P-63/VII/24

Dotyczy: postępowania nr P-63/VII/24 o udzielenie zamówienia publicznego pn.:
„Rewitalizacja zabytkowych budynków użyteczności publicznej w Świdnicy”

MIEJSKI OŚRODEK POMOCY SPOŁECZNEJ - BUDYNEK BIUROWY

ELEWACJA FRONTOWA - PRAWA STRONA

A-10

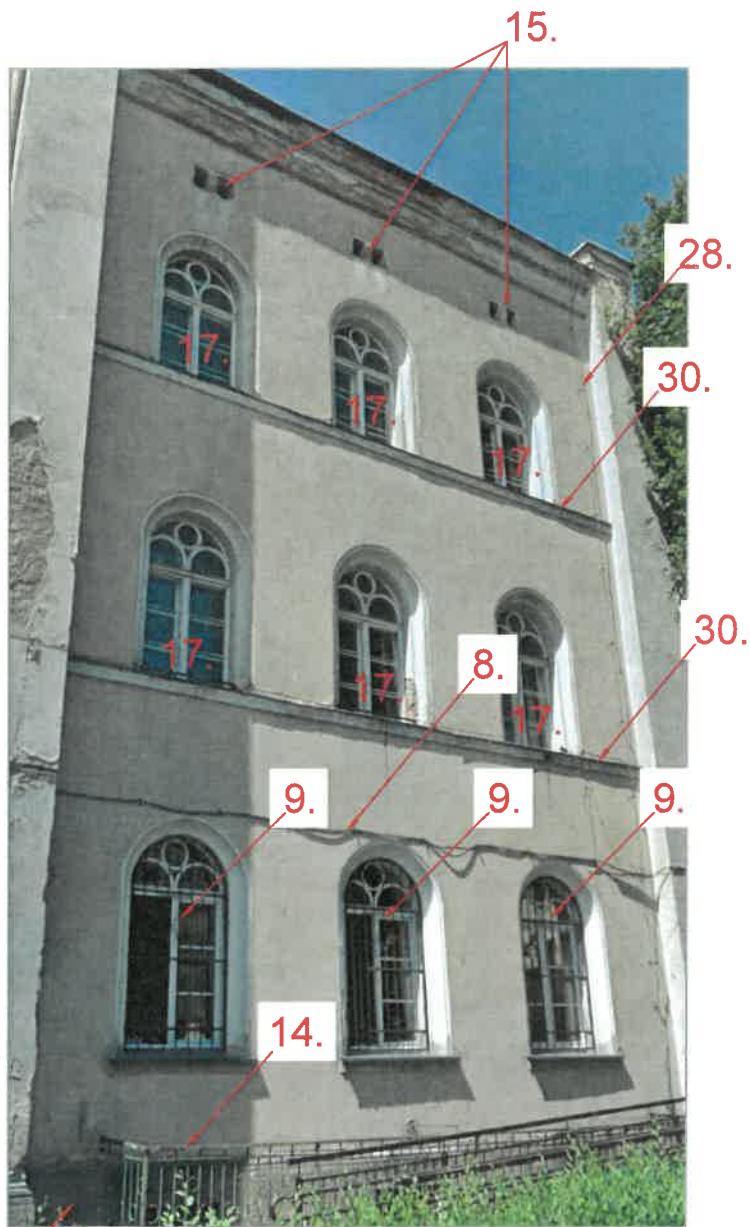
6. Proszę o wskazanie miejsc gdzie w budynku MOPS-u należy wykonać wymianę gzymsów oraz parapetów zewnętrznych z piaskowca. Proszę o podanie grubości i profilu parapetów zewnętrznych z piaskowca.

Odp.6. Jak w miejscach wskazanych na zdjęciach w dokumentacji pn.: 2. Remont elewacji i docieplenie dachu – konserwator - 1. PBA PDF_KONSERWATOR (umiejscowienie zwodów pod nr 17 i 30) - na gzymsach oraz przy wszystkich oknach. Profil prostokątny, grubość 5 cm z spadkiem w kierunku od budynku gwarantującym odpływ wód opadowych.
